## 小口径耐震継手ダクタイル管路の 新しい一体化長さに関するQ & A

日本ダクタイル鉄管協会

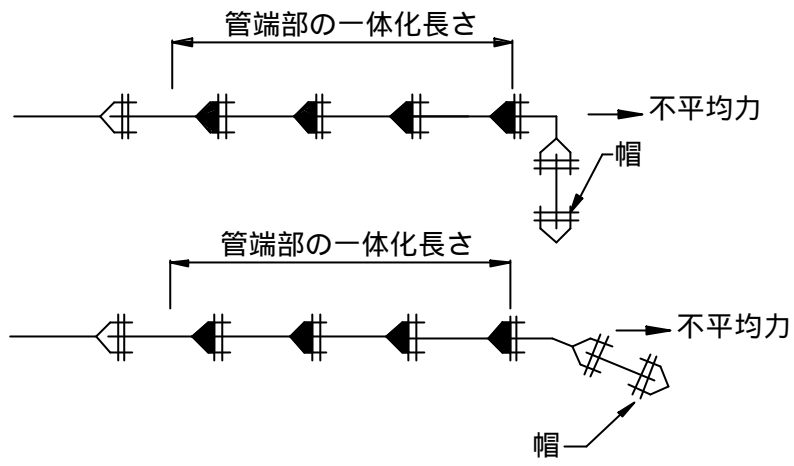
Q 7 : 工区区切りなどで曲管に短い切管を接合して帽や栓で止めた場合は、曲管部の一体化長さを確保すればよいのでしょうか。

A 7 : 曲管部の一体化長さは、一体化長さを確保しようとする直管に接続される曲管の曲がり角度で判断するのが原則です。ところが、この場合は以下の図に示すように管端部相当の不平均力が作用します。特に曲管の曲がり角度が小さいとほぼ直線に近くなり、管端部そのものの状態に近づいてしまいます。したがって、このような場合は特例と考え、図に示す位置に管端部の一体化長さを確保しておいてください。なお、帽や栓をはずして引き続き配管した後はこの部分に通常曲管部の一体化長さが必要となりますので、設計時あるいは施工時に別途配慮が必要です。

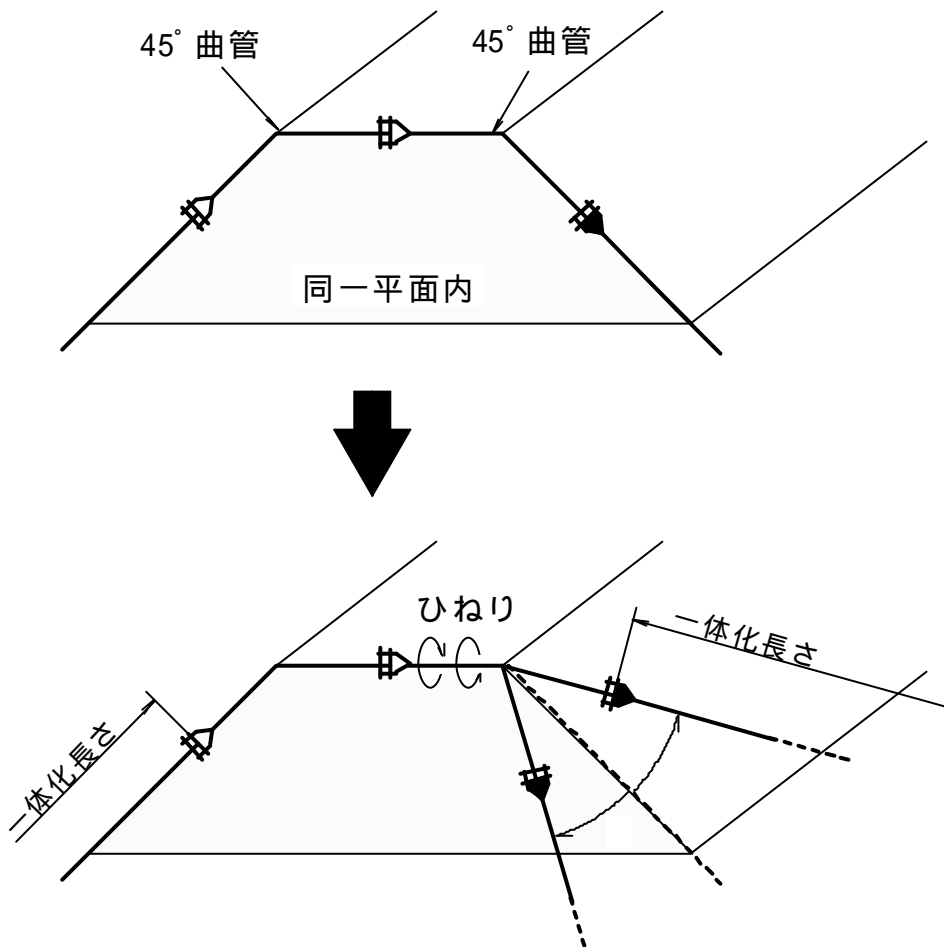
Q 8 : 曲管をひねって配管した場合の一体化長さはどうなるのでしょうか？

A 8 : 下図のように2つの曲管を同一平面内から角度 あるいは ひねって配管したような場合の一体化長さは、2つの曲管が曲がり角度が大きくなる方向に配管されるならば、2つの曲管の曲がり角度を合計した複合曲管と考え選定します。すなわち、45°曲管2本を下図のように (<90°) あるいは (<90°) だけひねって配管した場合には「45°を越え90°以下の曲管部」の一体化長さを適用します。これは同一平面内でない2つの曲管の不平均力の合力も同一平面内にある場合の値に近くなることから、ひねり配管の場合にも安全側の設計となるよう考慮したためです。

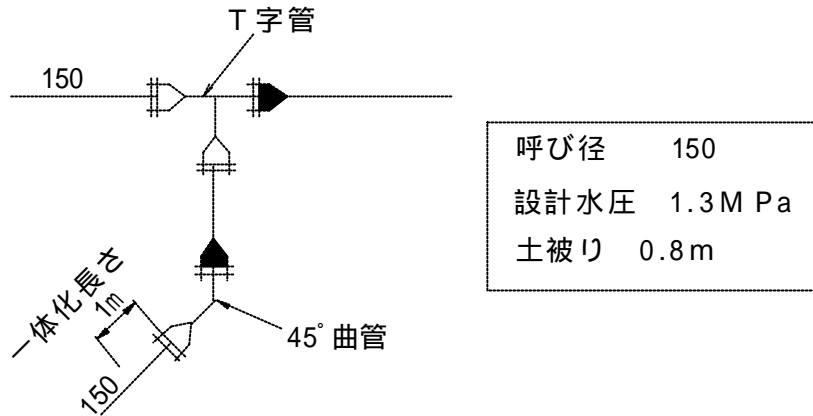
Q 9 : 90°曲管に22° 1/2曲管を直結した場合の一体化長さはどうなりますか？

A 9 : 「45°を越え90°以下の曲管部」の一体化長さを適用します。このように、2つの曲管を曲がり角度が大きくなる方向に直結し複合曲管としての曲がり角度が90°を越えるような場合も90°曲管の一体化長さを適用します。

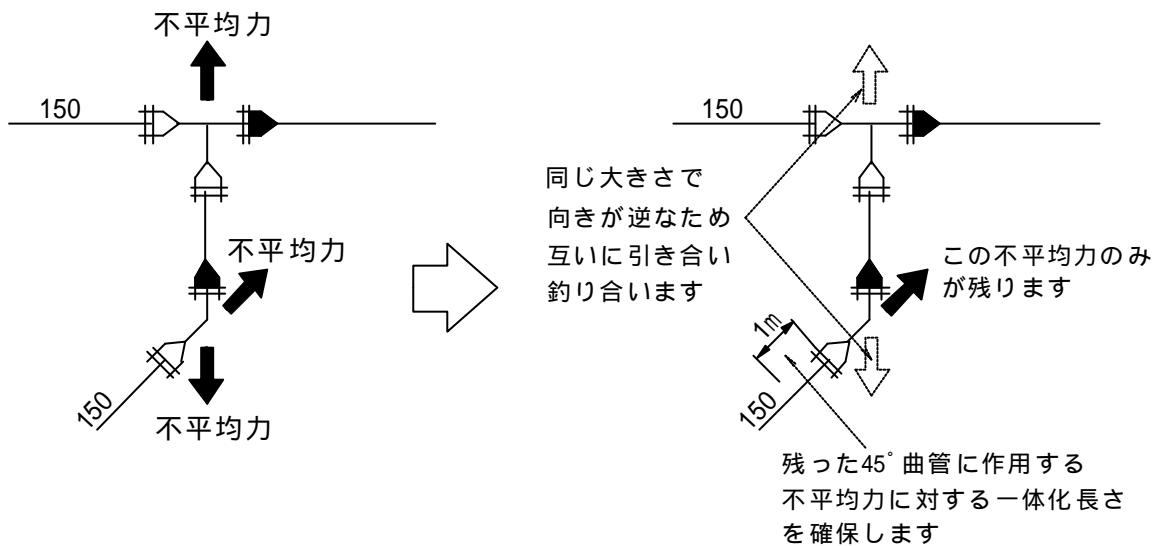
Q10：不平均力の釣り合いを考えると一体化長さは下図のようになりますか？

A10：これは設計マニュアルの添付図5として取り上げられている例で、以下のような不平均力の釣り合いを考えているためご質問のとおりとなります。

ただし、不平均力の釣り合いを考えず、単に片側にT字管の一体化長さ、もう片側に45° 曲管の一体化長さを確保した下図の場合でも結構です。この場合は、より安全側の設計となります。
